BGGN.271.04.2018.SB

## Ogłoszenie o udzieleniu wyjaśnień SIWZ

### **Modernizacja indywidualnych źródeł energii cieplnej lub elektrycznej w gminie Wasilków**

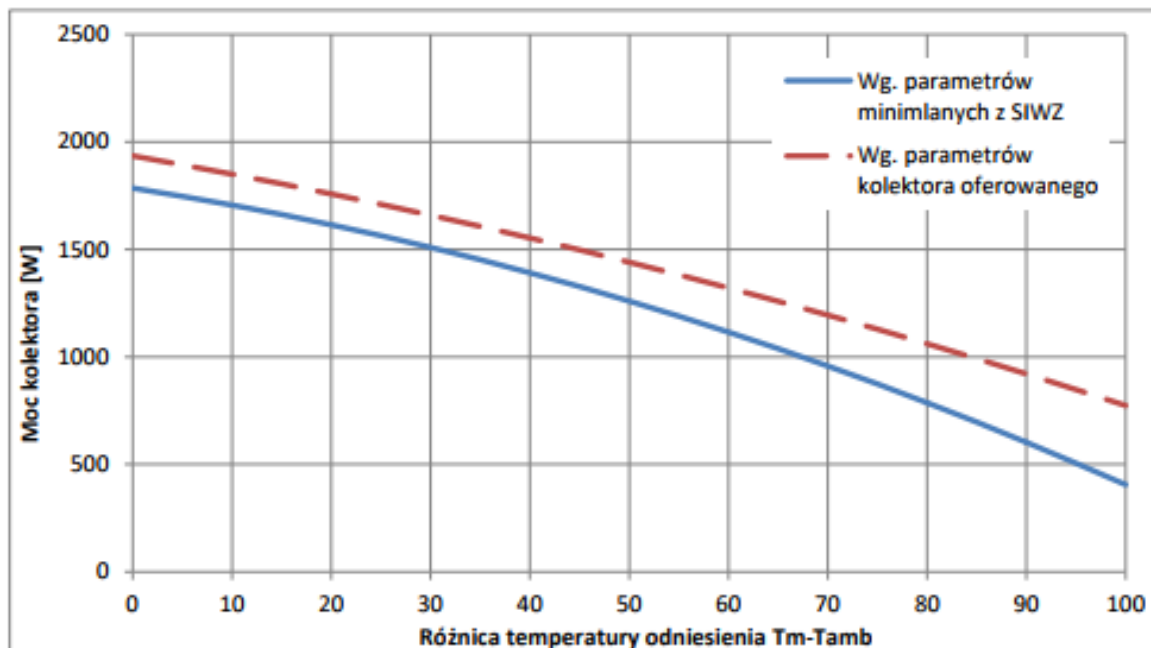
Na podstawie powyższych parametrów wskazanych przez Zamawiającego, obliczone wartości mocy w poszczególnych punktach różnicy temperatury  $dT$  oraz przy natężeniu promieniowania  $G = 1000 \text{ W/m}^2$  wynoszą odpowiednio:

- 1785 W (dla  $dT = 0\text{K}$  i  $G = 1000 \text{ W/m}^2$ )
- 1706 W (dla  $dT = 10\text{K}$  i  $G = 1000 \text{ W/m}^2$ )
- 1509 W (dla  $dT = 30\text{K}$  i  $G = 1000 \text{ W/m}^2$ )
- 1259 W (dla  $dT = 50\text{K}$  i  $G = 1000 \text{ W/m}^2$ )
- 957 W (dla  $dT = 70\text{K}$  i  $G = 1000 \text{ W/m}^2$ )

Kolektor oferowany:

- **1922 W (dla  $dT = 0\text{K}$  i  $G = 1000 \text{ W/m}^2$ )**
- 1838 W (dla  $dT = 10\text{K}$  i  $G = 1000 \text{ W/m}^2$ )
- 1648 W (dla  $dT = 30\text{K}$  i  $G = 1000 \text{ W/m}^2$ )
- 1431 W (dla  $dT = 50\text{K}$  i  $G = 1000 \text{ W/m}^2$ )
- 1187 W (dla  $dT = 70\text{K}$  i  $G = 1000 \text{ W/m}^2$ )

Dla każdego kolektora słonecznego w dostępnych publicznie wynikach badań w ramach certyfikacji Solar Keymark, prezentowane są obliczone moce zawsze dla takich samych charakterystycznych warunków odniesienia, co także dla osób mniej zorientowanych umożliwia proste, jednoznaczne i bezpośrednie porównywanie mocy kolektorów, a w przypadku przedmiotowego postępowania ocenę spełnienia wymaganych parametrów minimalnych. Jednocześnie zamawiający nie będzie ograniczał konkurencji, poprzez niedopuszczenie do zastosowania produktów o wyższej wydajności, co łatwo robić wprowadzając wiele szczegółowych parametrów, jak jest to zrobione w obecnej specyfikacji, na przykład w postaci współczynników strat. Parametry te osobno nie wskazują na wydajność cieplną kolektora słonecznego, a dopiero wyliczona na ich

podstawie moc dla różnych warunków pracy pozwala na dokonanie obiektywnego porównania oferowanych kolektorów. Obecny opis przedmiotu zamówienia nie dopuszcza do zastosowania oferowanego przez nas lepszego kolektora, o wyższej wydajności cieplnej w każdych warunkach pracy, co zostało zaprezentowane na poniższym wykresie:

**Prosimy o dopuszczenie do zastosowania w zakresie równoważności przyjętych rozwiązań kolektora słonecznego o wyższym niż dopuszczony w opisie przedmiotu zamówienia współczynniku strat nieliniowych  $a_1 = 3,573 \text{ W}/(\text{m}^2\text{K}^2)$ , oraz spełniającego pozostałe kryteria i posiadającego wyższą moc.**

Zamawiający informuje, iż podtrzymuje zapisy w SiWZ. Liniowy współczynnik przenikania ciepła  $\alpha_1$  odnosi się do konwekcyjnych strat ciepła z kolektora słonecznego. Strata ciepła z kolektora na drodze konwekcji zależna jest między innymi od warunków zewnętrznych jakie panują wokół kolektora słonecznego. W tym zakresie w dużym stopniu konwekcyjne straty ciepła wynikają z prędkości powietrza omywającego kolektor słoneczny. Im wyższa prędkość powietrza tym wyższe straty ciepła czego badania laboratoryjne nie odzwierciedlają.
